改善箇所説明図

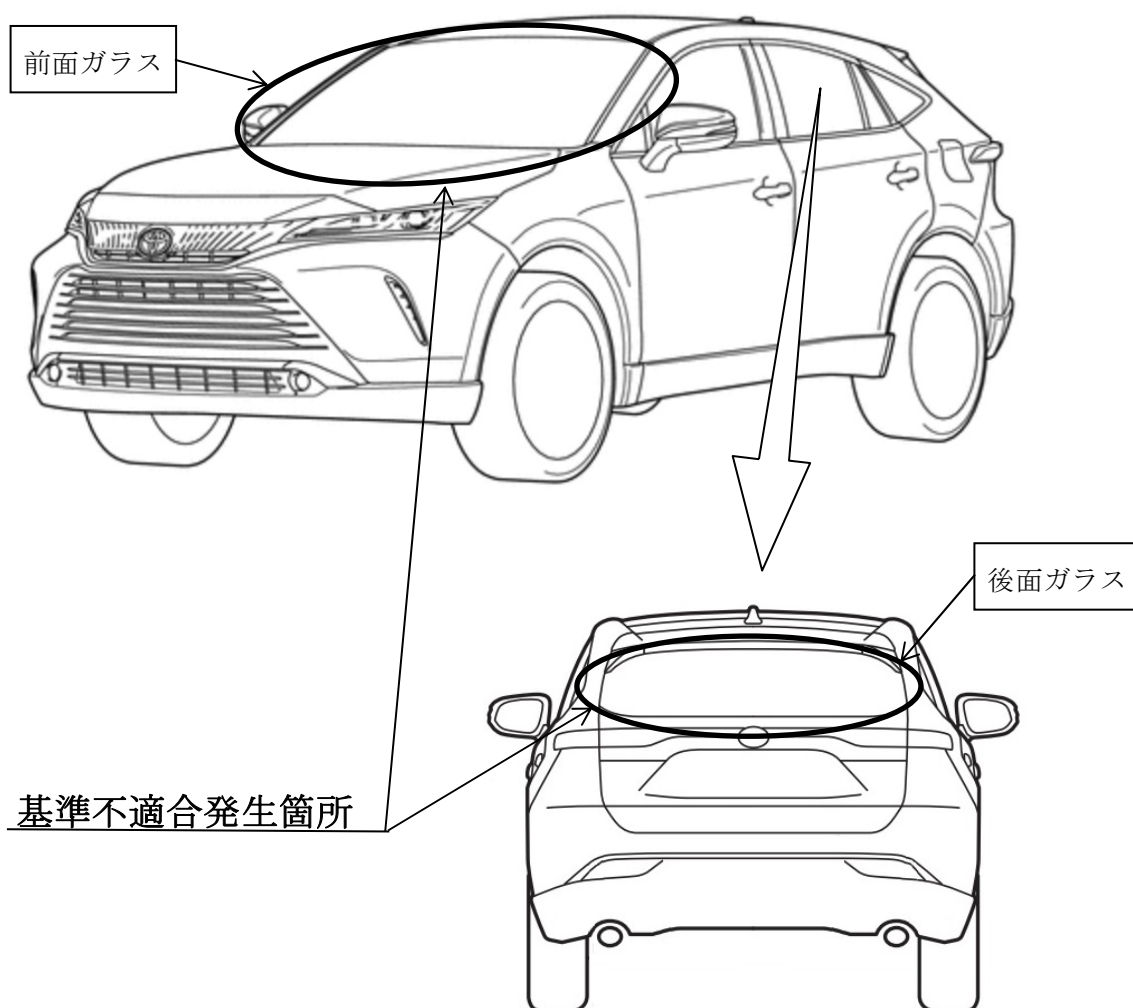
注：□ は交換部品を示す。

前面および後面ガラスにおいて、接着工程の管理が不適切なため、接着が不十分なものがある。そのため、そのままの状態で使用を続けると、車両振動等により接着が剥がれて車室内へ水が浸入し、最悪の場合、ガラスが脱落するおそれがある。

全車両、当該ガラスを新品に交換する。

識別：改善済車両には車台番号のハイフンの上に黄色ペイントを塗布する。
